CIRCULAR CON CONSULTA N°2

REF: COMPARATIVO DE PRECIO PRINI 9-20 PRINI - CONSTRUCCION DE JARDINES DE INFANTES.

PROVINCIA DE SAN JUAN. PRÉSTAMO BID - 4229/OC-AR. PRINI

SECTOR SERVICIO CONTRA INCENDIOS (SALA DE BOMBAS)

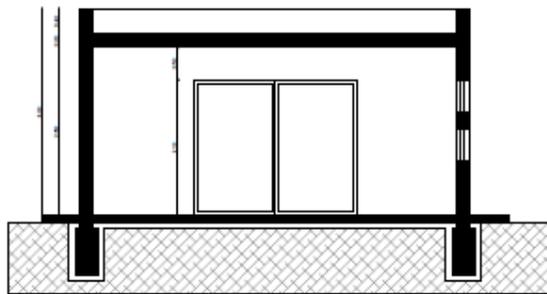
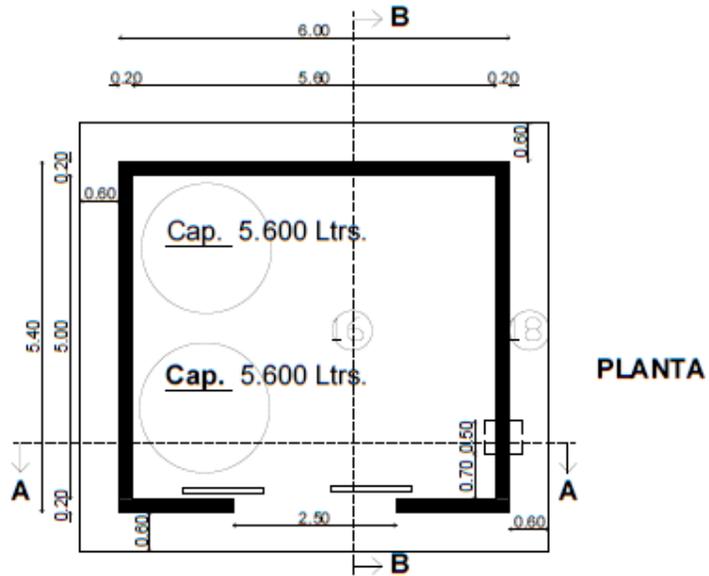
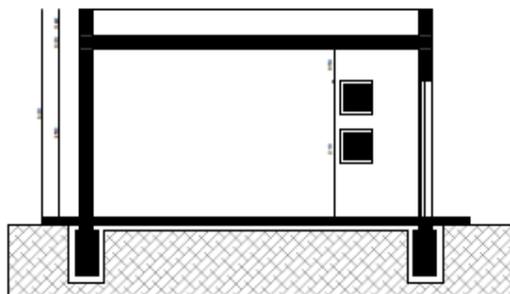
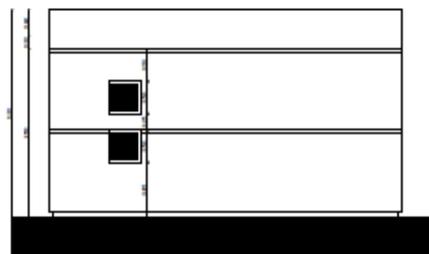
¿Se podrán mayores detalles de la torre de bombeo? Tanto en el Plano AD como AP aparece su representación en planta, pero no hay vistas ni cortes de la misma.

ver Detalle Adjunto
